PROJEKT BUDOWLANY PRZEBUDOWA DROGI POWIATOWEJ GŁOBINO - KUSOWO KATEGORIA OBIEKTU – XXV

PROJEKT ORGANIZACJI RUCHU

Obiekt: droga powiatowa Nr 1019G
Lokalizacja: od miejscowości Głobino do miejscowości Kusowo
działki nr: 18, 30/1, 30/2, 31, 32, 33, 35, 36, 37, 38/3, 38/4, 50, 250, 255, 259, 312, 314 - obręb nr 0009 - Głobino, jednostka ewidencyjna 221208_2 - Słupsk
121/13, 121/15, 121/53, 121/54, 127/3, 128, 129/1, 131/1, 131/2, 132, 138/1, 145/2, 145/3 - obręb nr 0019 - Płaszewko, jednostka ewidencyjna 221208_2 - Słupsk
Inwestor: Zarząd Dróg Powiatowych w Słupsku
76-200 Słupsk, ul. Słoneczna 16e

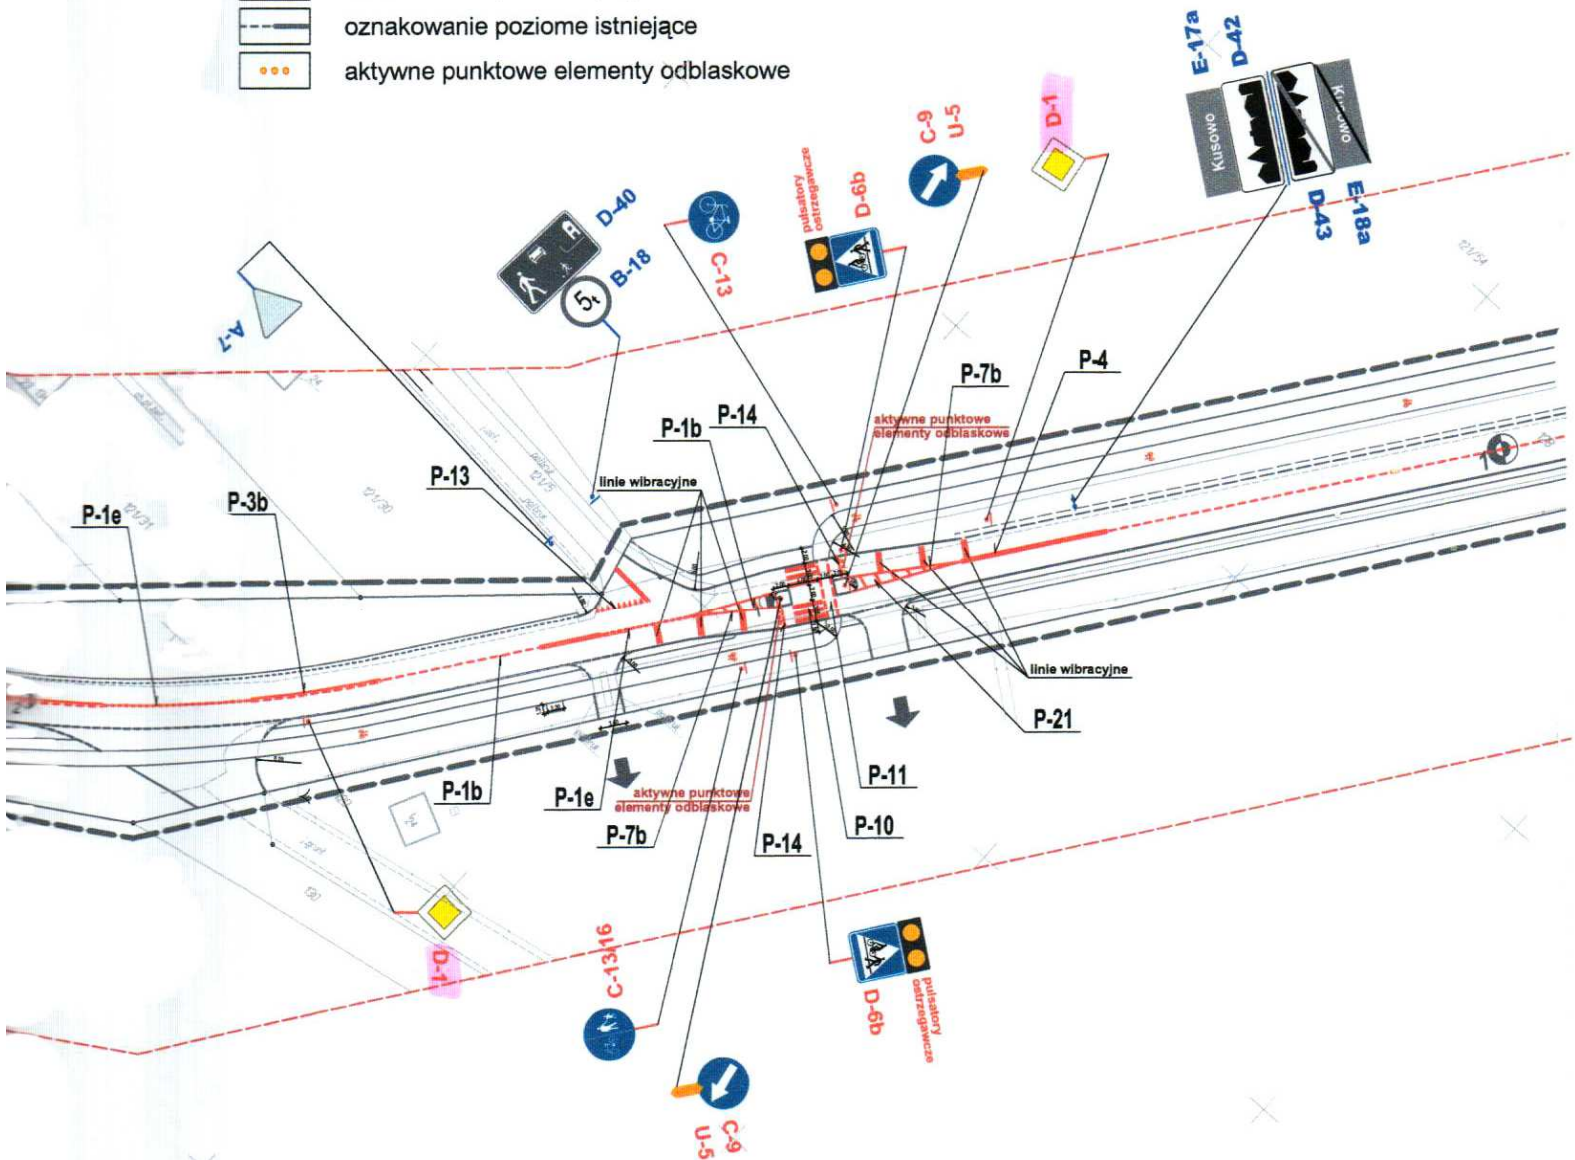
w związku z realizacją inwestycji „Przebudowa drogi powiatowej 1019G na odcinku Głobino – Kusowo” **z zastrzeżeniem:**

- 1) w miejscowości Kusowo, na skrzyżowaniu drogi powiatowej z drogą gminną (dz. 121/5) należy zrezygnować ze znaków D-1. Na drodze gminnej umieszczony jest znak D-40, zgodnie z którym na mocy art. 17 ust. 1 pkt 1 ustawy z dnia 20 czerwca 1997 r. Prawo o ruchu drogowym (Dz. U. 2017, poz. 1260 ze zm.) kierujący wyjeżdżający ze strefy zamieszkania traktowany jest jako włączający się do ruchu.

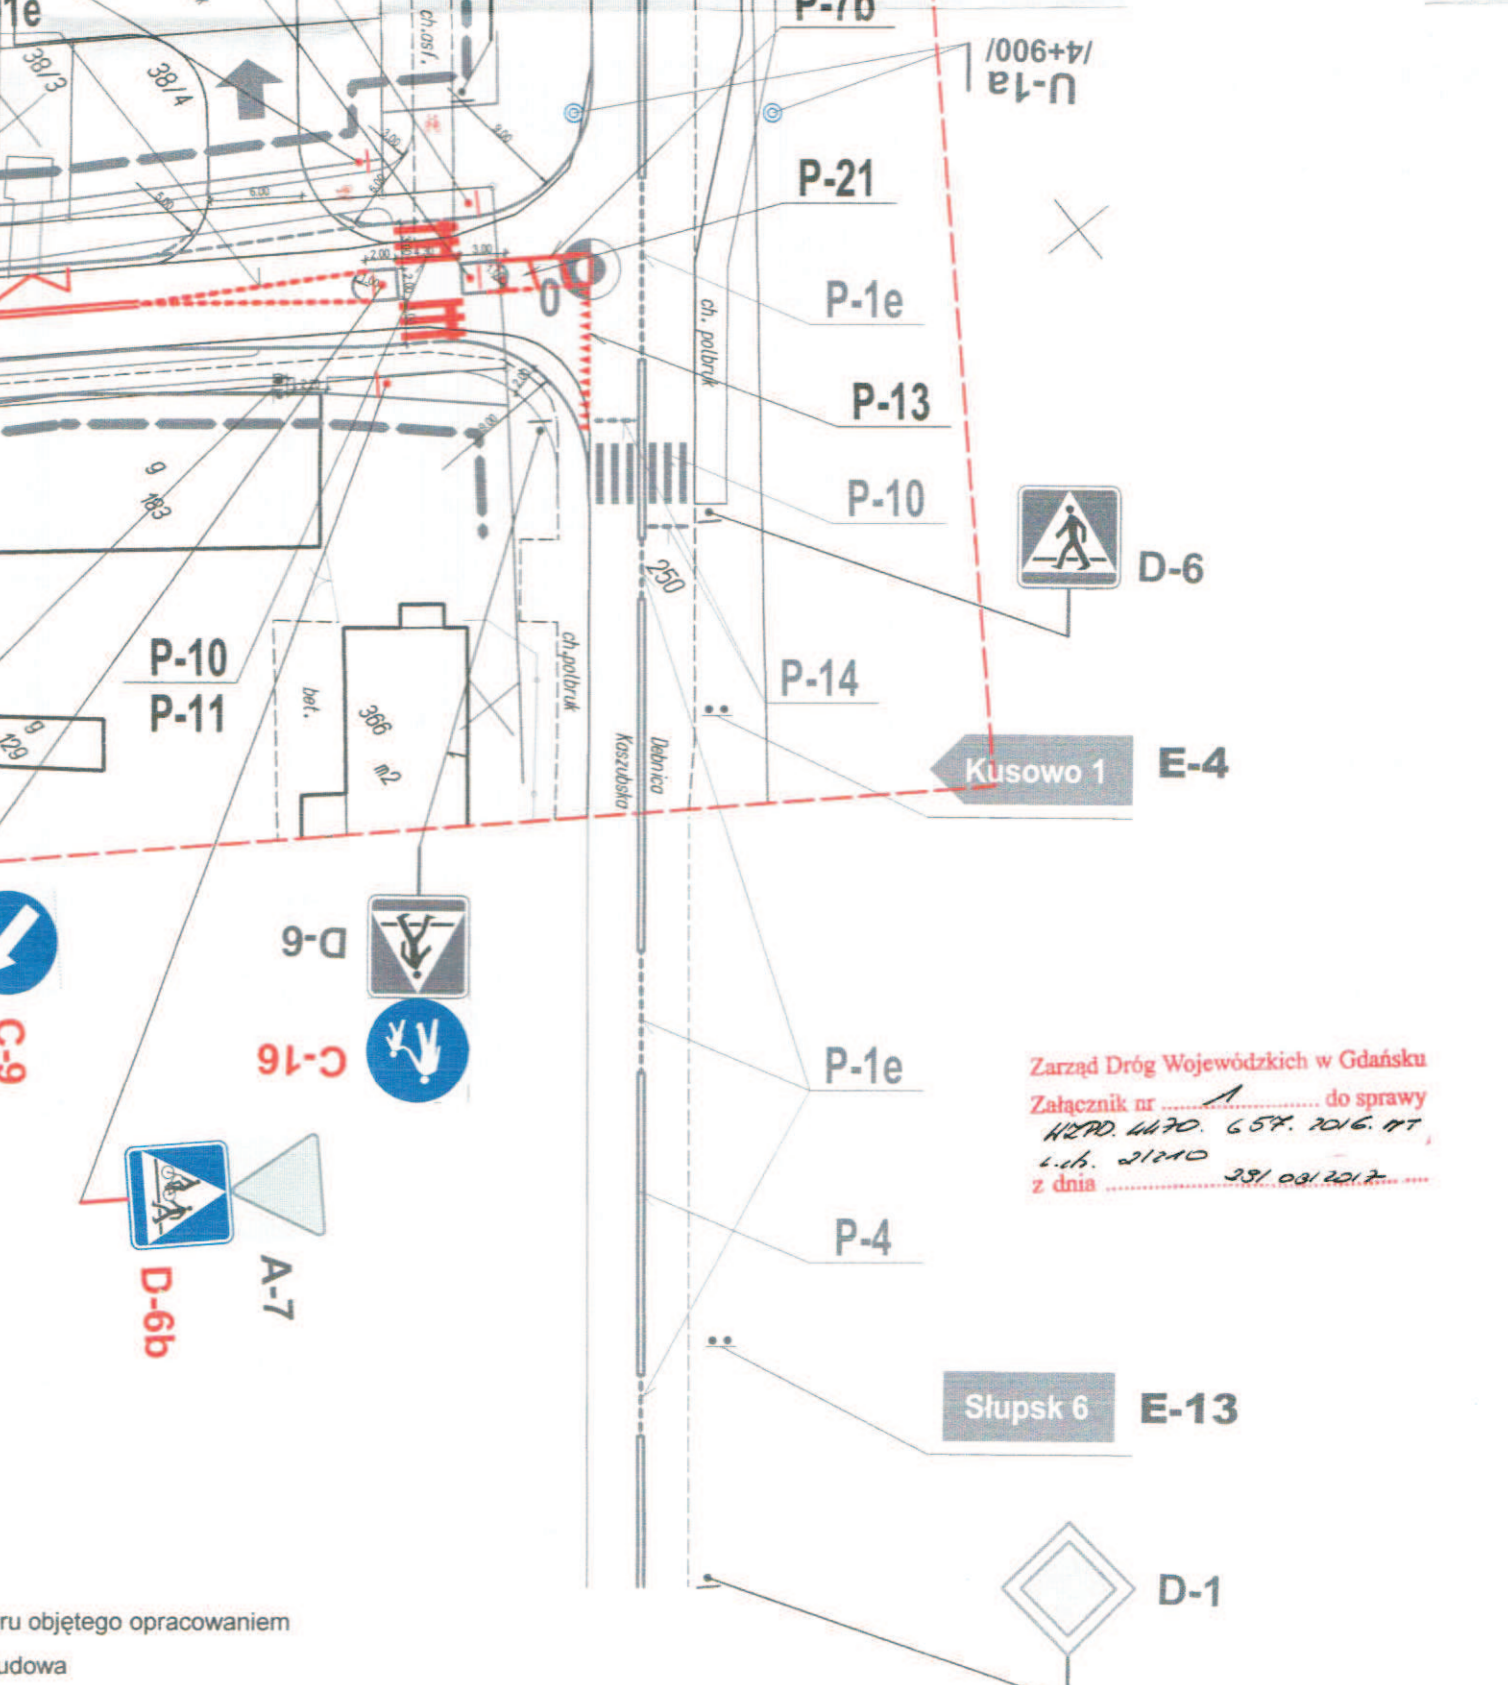
Zgodnie z § 7 ust. 2 pkt 4 rozporządzenia Ministra Infrastruktury z dnia 23 września 2003 r. w sprawie szczegółowych warunków zarządzania ruchem na drogach oraz wykonywania nadzoru nad tym zarządzeniem (DZ.U. z 2003 r., Nr 177, poz. 1729 ze zm.), Zarząd Dróg Wojewódzkich w Gdańsku **opiniuje** *Projekt docelowej organizacji ruchu dla zadania „Przebudowy drogi powiatowej Głobino-Kusowo”* z następującymi uwagami:

- należy zastosować linię P-14 przed przejściem dla pieszych na drodze powiatowej na pasie ruchu dla pojazdów włączających się do ruchu na drodze wojewódzkiej nr 210,
- ww. projektowane przejście dla pieszych należy oznakować linią P-10 i usunąć linię P-11 (przejazd dla rowerów),
- linie wyznaczające wysepkę kanalizującą na wlocie skrzyżowania należy ukształtować zgodnie z torami jazdy pojazdów skręcających w lewo (zarówno z drogi powiatowej, jak i drogi wojewódzkiej)
